各論 第一部 高速増殖炉サイクルの技術的な検討

1. 高速増殖炉サイクル実用化概念の選択

図1-1-16 フェーズIIにおける検討の流れ

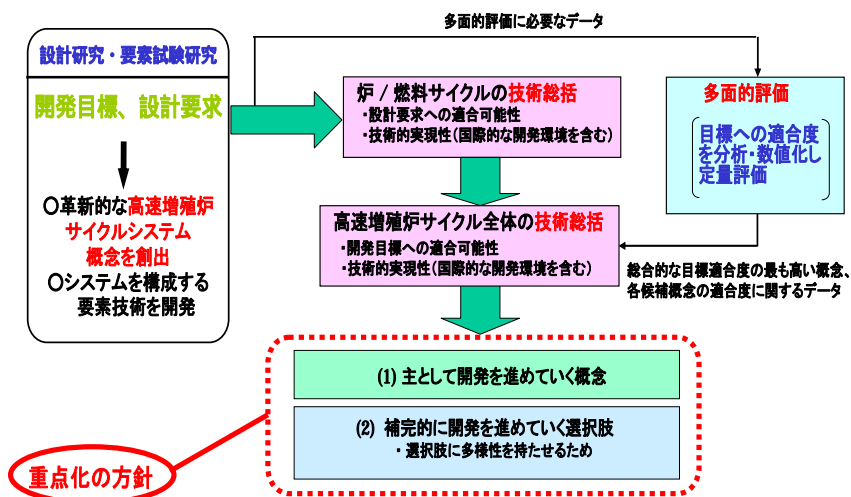
「FS フェーズ 報告書」では、()開発目標への適合性について、高速増殖炉システム及び燃料サイクルシステムの様々な候補概念が有するポテンシャルを評価する観点から、技術的難度が高く現時点では技術的実現性に課題を有している革新的な技術が期待通り成立すると仮定し、開発目標ごとに設定している設計要求への適合可能性を評価している。()技術的実現性については、これまで実施された要素技術開発の結果、概念検討において摘出された課題の多さや難度、革新的な技術が万一成立しない場合の代替技術の有無、今後の国際協力による効率的な研究開発の可能性などを考慮し、技術的な判断を行っている。このように設計要求への適合性と技術的実現性を踏まえ、各候補概念を技術総括し、比較検討を行っている(図1-1-16参照)が、当委員会は、このような比較検討の方法は妥当であると考える。

図1 - 1 - 17 各高速増殖炉候補概念の技術的実現性

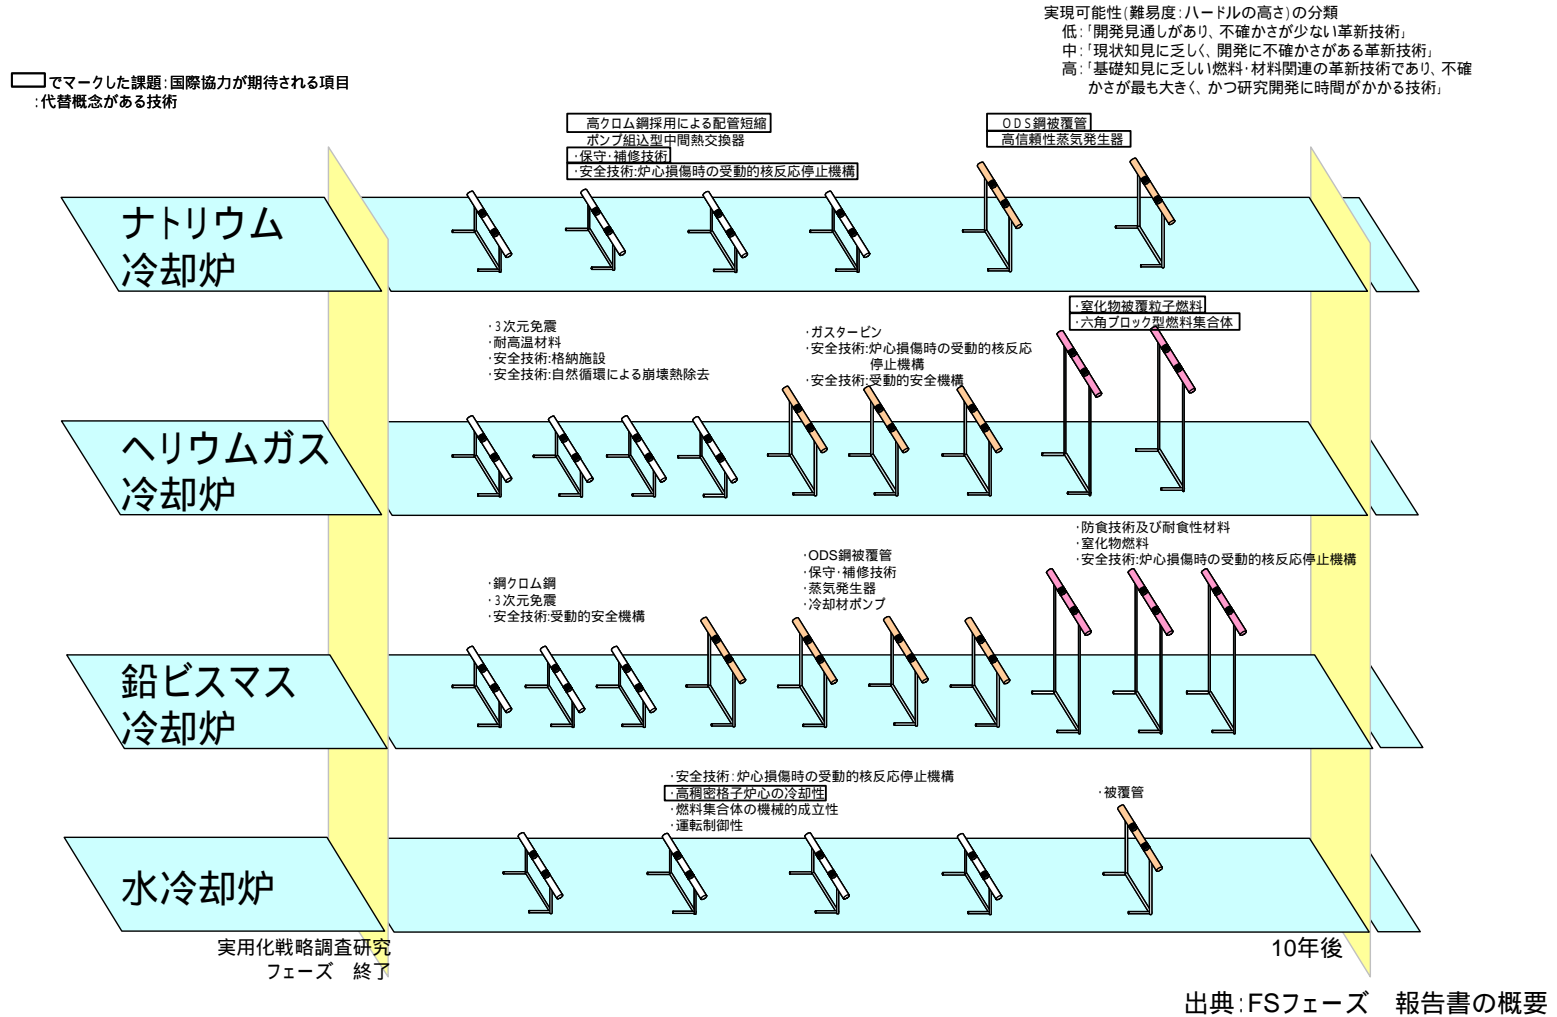
れば技術的実現性を向上できるとされており、この考え方は妥当であると考える。

水冷却炉は実現性を見通すための課題が炉心燃料に関連するものに限定できるとされており、この考え方は妥当であると考える。

図1-1-18 比較評価対象としたタンク型炉概念

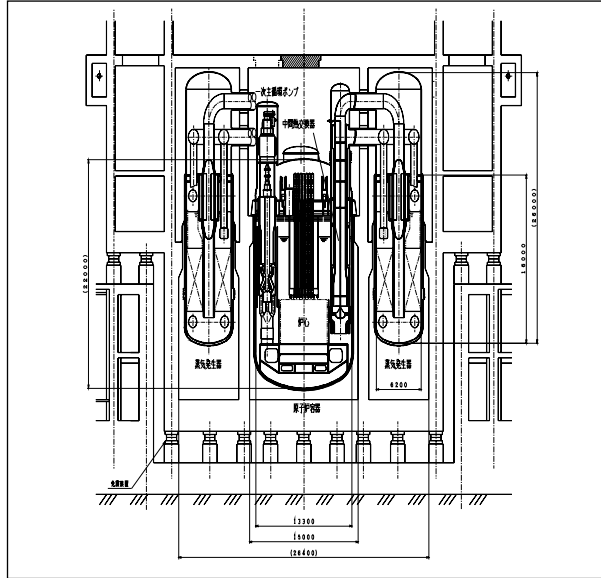
今回、原子力機構よりタンク型炉のシステム概念について報告を受け、比較検討を行った。タンク型炉のシステム概念(図1-1-18)は、原子炉容器の大幅な小径化を狙い、革新的な技術として、原子炉容器内の機器配置密度を向上可能とするキドニー型断面形状の中間熱交換器(IHX)、2次主循環電磁ポンプ等を採用している。

経済性、安全性、構造健全性、製作建設性について比較された結果を表1-1-14に、保守・補修性について比較された結果を表1-1-15に示す。これらの結果を踏まえると、経済性、安全性、構造健全性、製作建設性については概ね同等であると見込まれるものの、保守・補修性、2次冷却系を簡素化したシステム概念への将来の発展性の点でループ型炉が優れたポテンシャルを有していると考える。

ただし、これまでに開発された世界の高速増殖炉をみると、仏国の原型炉「Phenix」、実証炉「Super-Phenix」、ロシアの原型炉「BN-600」などはタンク型である。一方、ループ型は我が国の実験炉「常陽」、米国の実験炉「FFTF」など小規模なものが多く、また、原型炉「もんじゅ」はナトリウム漏れ事故後改造工事中であるなど、運転実績が少ない。実用化に向けては、技術的なポテンシャルとともに運転実績により培われる経験が重要である。我が国としては、ループ型の優れたポテンシャルを具現化するために研究開発を行い、原型炉「もんじゅ」の運転再開後に経験を積み重ねるべきと考えるが、同時に、現在、ロシア、中国、インド等で建設中または計画されている高速増殖炉はタンク型であることを踏まえ、海外におけるタンク型の運転経験や今後の動向に留意するべきである。また、今後の評価において、タンク型の運転経験や今後の動向について改めて確認する必要があると考える。

図1 - 1 - 19 各燃料サイクルシステム候補概念の技術的実現性

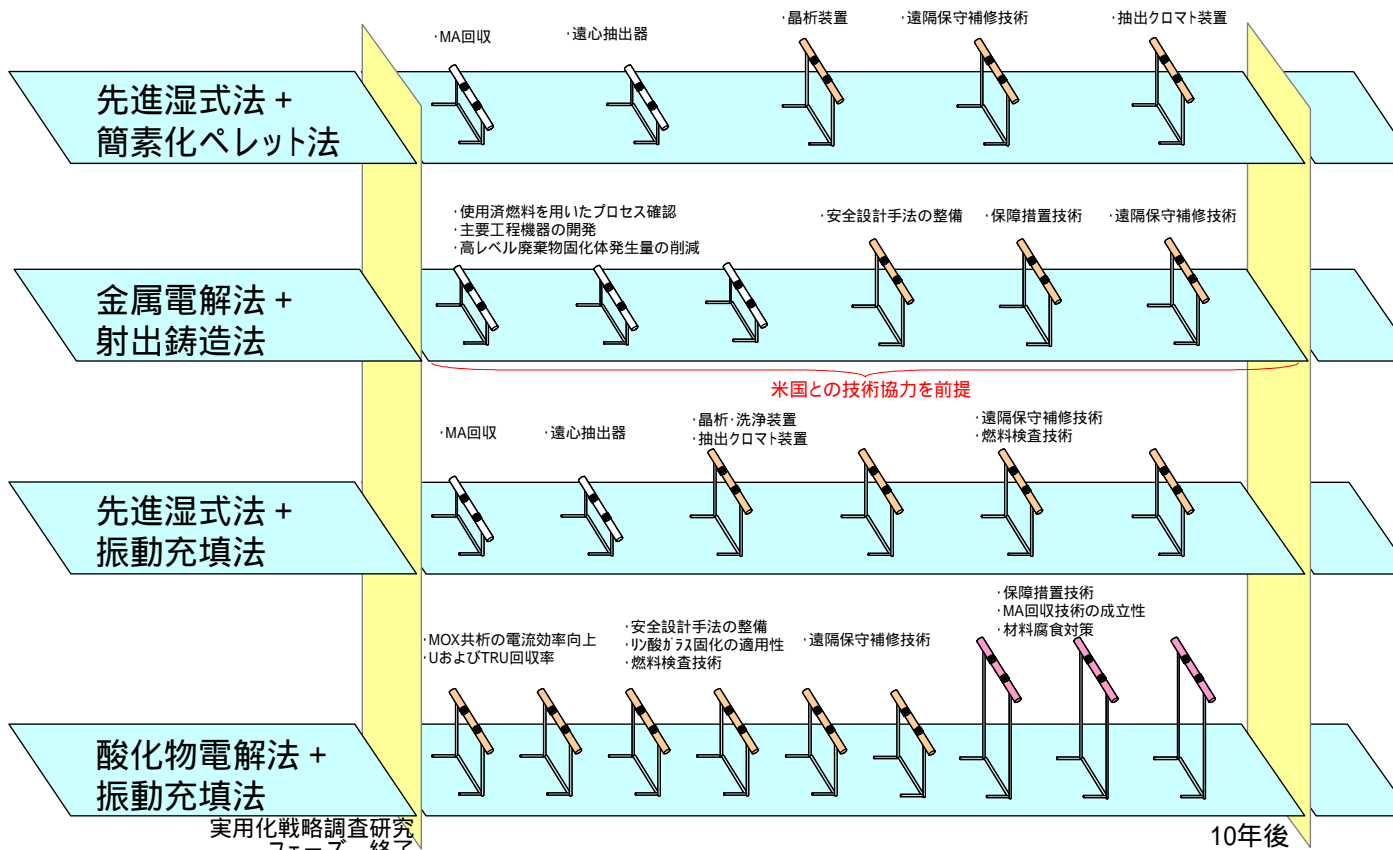
「FS フェーズ 報告書」でとりまとめられた燃料サイクルの候補概念に関し、技術的実現性の評価結果は図 1 - 1 - 19 のように示されている。

先進湿式法再処理と簡素化ペレット法の組み合わせは、燃料製造設備の遠隔での保守補修性等に課題があると考えるが、他の候補概念と比較して既存技術の延長線上にある技術が多いことから、高い確度で実現性を見通すことが可能であるとされており、この考え方は妥当であると考える。特に先進湿式法については、軽水炉燃料再処理で培われた知見を活用することができると思う。また仏国ではホット試験が行える工学規模施設において研究開発が行われており、国際協力を期待することが可能であると思う。

金属電解法と射出鋳造法の組み合わせは、米国での研究開発実績などを踏まえれば主要プロセスの成立性はほぼ確認されており、実現性を見通すことが可能であるとされており、この考え方は妥当であると思う。ただし、高レベル放射性廃棄物発生量の削減、計量管理手法の課題を解決することが必要であり、日本国内に研究開発を行える施設が少ないため、研究開発に長期間を要すると思う。

先進湿式法とスフェアパック燃料製造の組み合わせは、ペレット法燃料製造に比べて技術的知見が少なく、その実現性を見通すためには、燃料ピン品質検査技術、遠隔保守補修技術などにかかわる課題を解決することが必要であるとされており、この考え方は妥当であると思う。

酸化物電解法とバイパック燃料製造の組み合わせは、保障措置技術、マイナーアクチニド回収技術の成立性、材料腐食対策などにかかわる課題を解決することが必要であり、技術的課題が多く技術的ハードルも高いことから、実用化のためには研究開発に長期間を要するとされており、この考え方は妥当であると思う。

図1-1-20 金属電解法と先進湿式法(NEXT法)の
単位発電量あたりの廃棄物発生量の比較

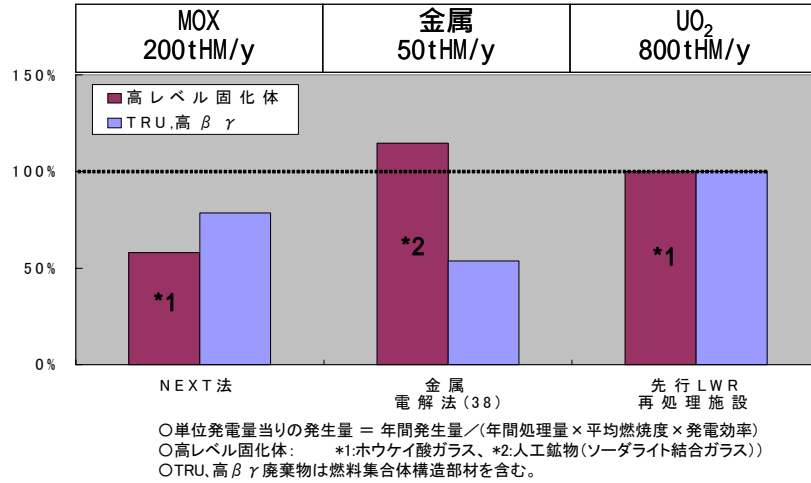
再処理施設からの廃棄物発生量について、金属電解法は先進湿式法と比較して、単位発電量あたりの発生量が TRU・高 廃棄物では少ないが高レベル固化体では設計要求より若干多く、先進湿式法の 1.7 倍程度と評価されている（図 1 - 1 - 20 参照）。これは、金属電解法の高レベル固化体である人工鉱物（ソーダライト結合ガラス）への FP 添加可能量が低いため、FP 添加率向上や固化体の大型化が今後の課題であると考ええる。また、現在体系化されている湿式法に対応したホウケイ酸ガラスの高レベル固化体と同等な新たな地層処分体系の整備が必要であると考ええる。
